ZPIF.271.1.34.2023

### Wyjaśnienia do SWZ III

dotyczy: postępowania nr ZPIF.271.1.34.2023 o udzielenie zamówienia publicznego, którego przedmiotem jest **Rewitalizacja Parku historycznego przy kościele Św. Trójcy,**

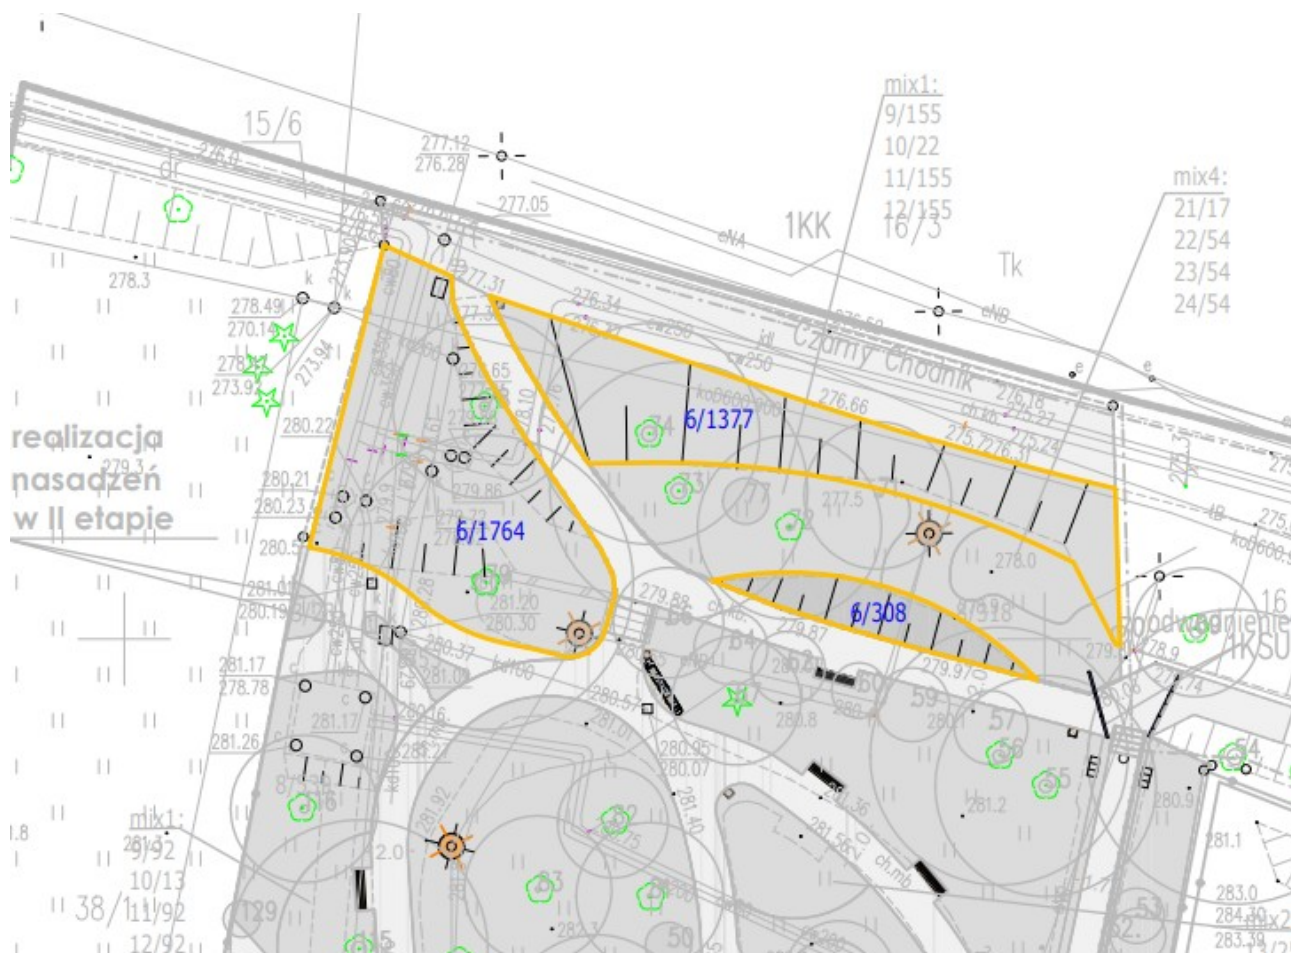
Pod jakie nasadzenia Zamawiający przewiduje użycie maty kokosowej, proszę o podanie jej parametrów technicznych?

Zgodnie z punktem 17.2 opisu *Projektu Zagospodarowania Terenu* maty kokosowe stosować należy pod nasadzenia materiału roślinnego na skarpach - w załączeniu rysunek poglądowy. Parametry techniczne maty - zgodnie z Załącznikiem nr 2 - *Zestawienie materiałów na rabatach* - pozycja 29.
